Modulo per la presentazione delle osservazioni per i piani/programmi/progetti sottoposti a procedimenti di valutazione ambientale di competenza statale

ID: Codice procedura (ID_VIP/ID_MATTM):10844

Impianto per la produzione di energia elettrica da fonte eolica, costituito da 6 aerogeneratori della potenza complessiva di 37,2 MW, un sistema di accumulo da 25 MW e relative opere connesse in località "Rempillo" nel comune di Pitigliano (GR).

TESTO DELLE OSSERVAZIONI

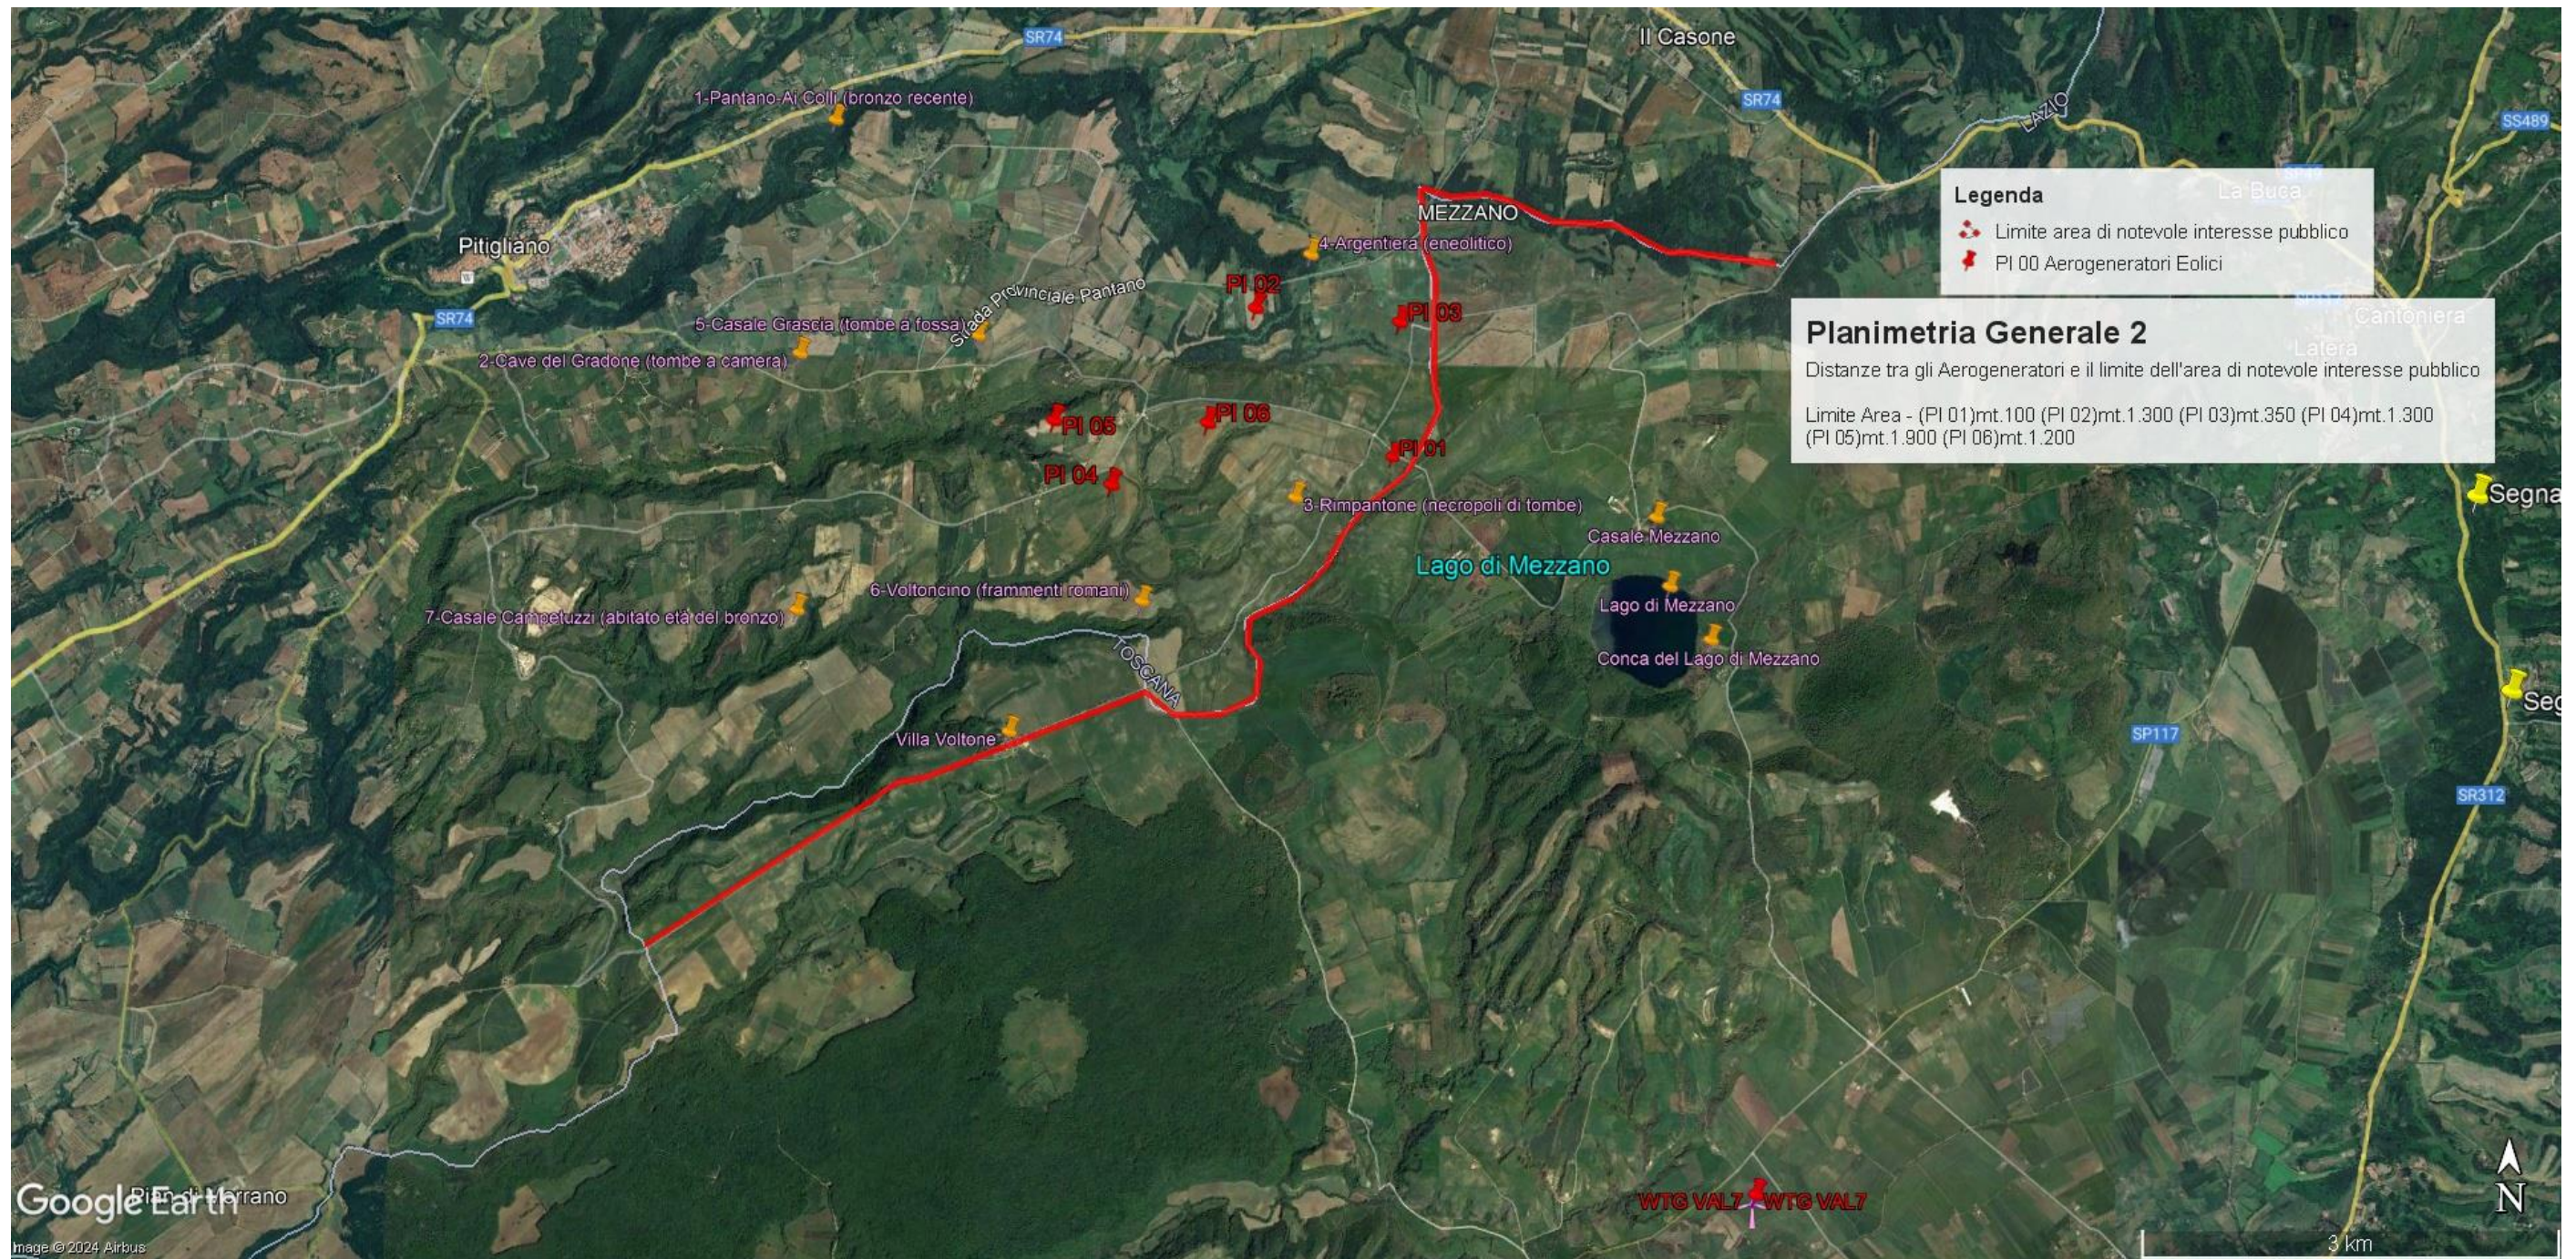
Immagine n. 1. Linea rossa indicante il confine Regioni Lazio-Toscana che coincide con parte del Perimetro del **vincolo di notevole interesse pubblico** ex art. 136 Codice Beni Culturali “ **Conca del Lago di Mezzano e territorio circostante**” ed i sei aerogeneratori localizzati con segnaposto rossi da P01 a P06 e ricadenti all’interno delle fasce di rispetto di 3 km dal bene vincolato e quindi in **area non idonea** al loro insediamento (ex art 20 co. 8 lettera c quater del D.Lgs n. 199/2021 e ss.mm.ii).

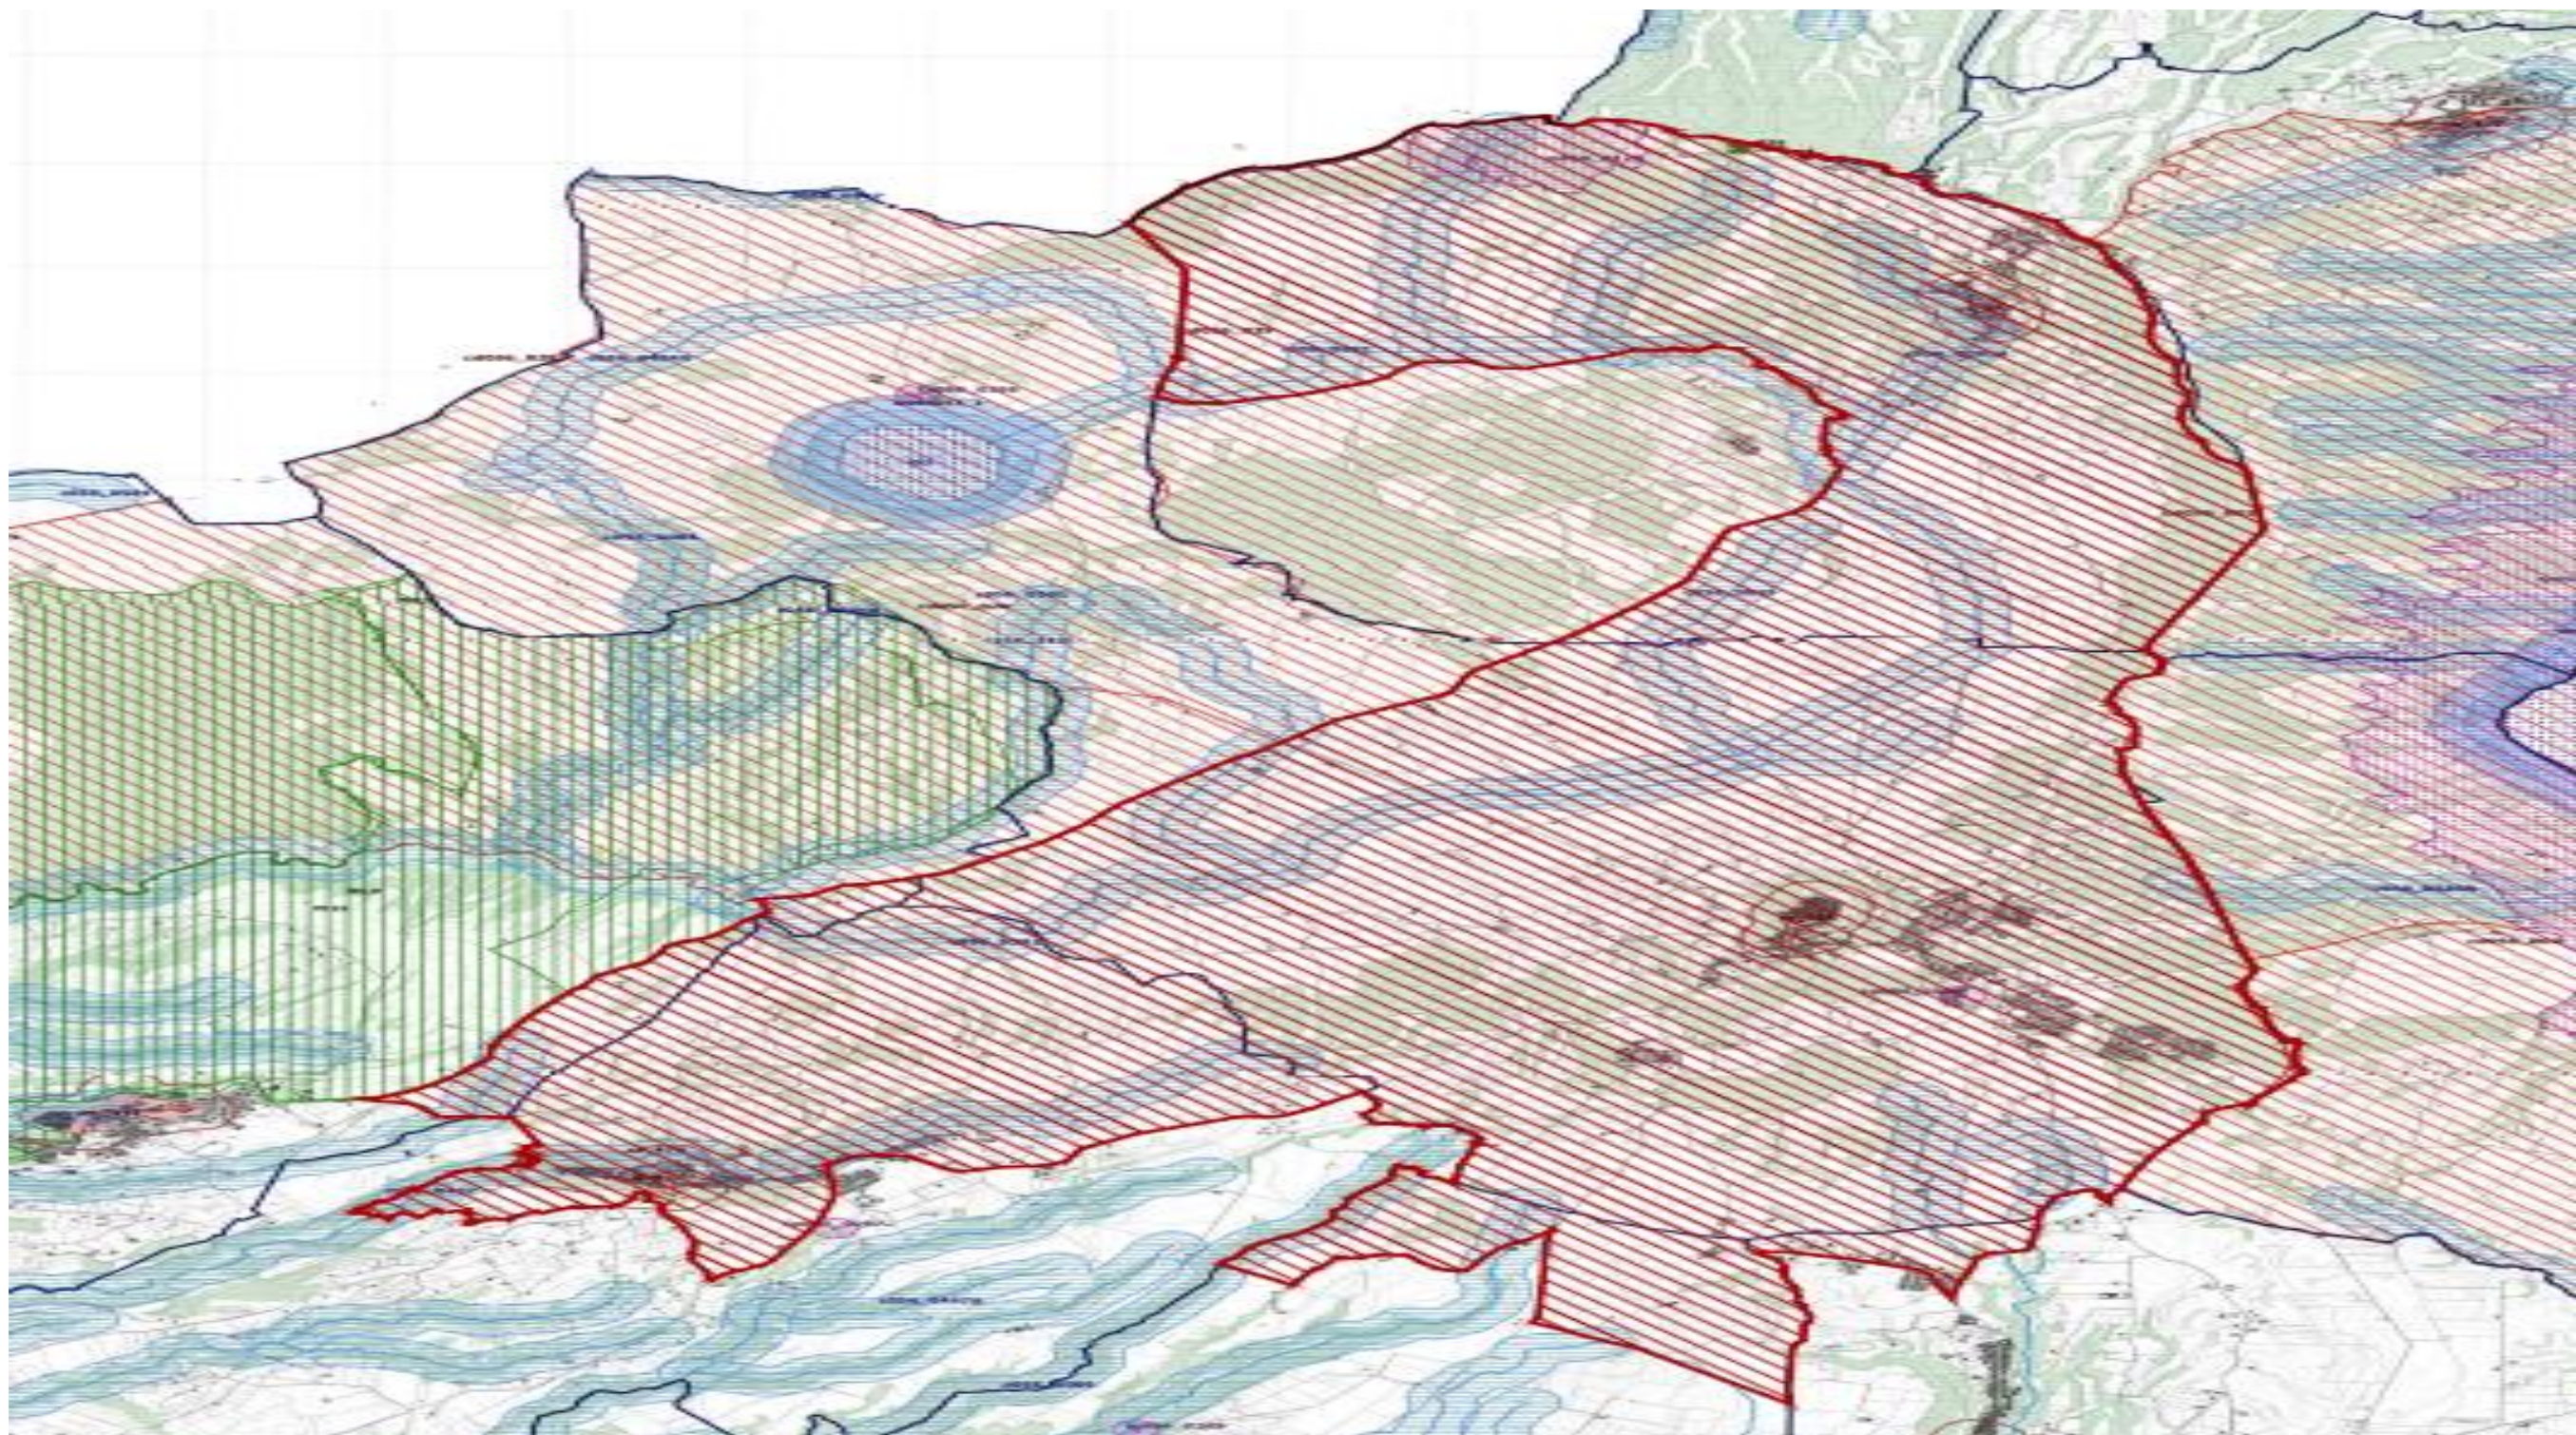
Tornando alla questione di legittimità, alla luce del combinato disposto dal "vincolo sul patrimonio paesaggistico (artt. 136 e ss. e 142 del decreto legislativo n. 42/2004 e ss.mm.ii.) e sui beni culturali" (artt. 10 e ss. del decreto legislativo n. 42/2004 e ss.mm.ii.) e dal comma 8 lettera c-quarter del D.Lgs 191/2021 e ss.mm.ii si evince che, ad oggi, le aree in cui sono previsti gli insediamenti dei sei aereogeneratori dell'impianto eolico denominato "Rempillo" non sono idonee perché ricadono tutte all'interno della fascia di rispetto dei **beni paesaggistici di notevole interesse pubblico denominati "Conca del Lago di Mezzano e territorio circostante" (D.M. 22.05.1976)** comprendente anche il **vincolo "Selva del Lamone" (D.M. 22.05.1984)** tutelati dall'**art. 136 del Codice del Beni Culturali e del Paesaggio** e in particolare un aerogeneratore (P01) è a 100 metri dal primo vincolo citato e gli altri cinque compresi in una distanza massima tra 1 km e 2 km (vedi immagine n. 1 dell'ALLEGATO). Nella fascia di rispetto dei 3 km anche la porzione di vincolo rappresentato dalla Selva del Lamone che gode di altre importanti tutele in quanto Riserva Naturale regionale (L. 394/91 e L.R. 29/97), Zona di Protezione speciale (ZPS) insieme ai Monti di Castro collegati tra loro da una Zona di Conservazione Speciale (ZSC), il sistema fluviale Fiume Fiora-Olpeta. La Selva del Lamone oltre il vincolo paesaggistico di notevole interesse pubblico che la rende area non idonea all'installazione degli impianti FER anche nelle sue fasce di rispetto dei 3 km, gode di un'altra tutela che ne rivela l'importanza di area di importanza internazionale per l'avifauna IBA (012) che viene collegata all'altra IBA (099) Lago di

Bolsena attraverso la ZPS Caldera di Latera e la ZSC Lago di Mezzano che insieme sono compresi nel vincolo paesaggistico “ Conca Lago di Mezzano...” e verranno uniti dal nuovo vincolo paesaggistico “*Ambito paesaggistico, geologico e geomorfologico dell’orlo della caldera di Latera e delle sue pendici interessate dai centri eruttivi periferici*” (si veda a riguardo la proposta pubblicata sul sito del MIC in data 09/08/2023 e l’immagine n. 2 dell’ ALLEGATO) all’area di notevole interesse pubblico “ Conca del lago di Bolsena” (D.M. 24.10.1960). Praticamente una vasta zona che per interesse paesaggistico e naturalistico oltre che storico, archeologico e identitario rappresenta un unicum nel panorama nazionale.
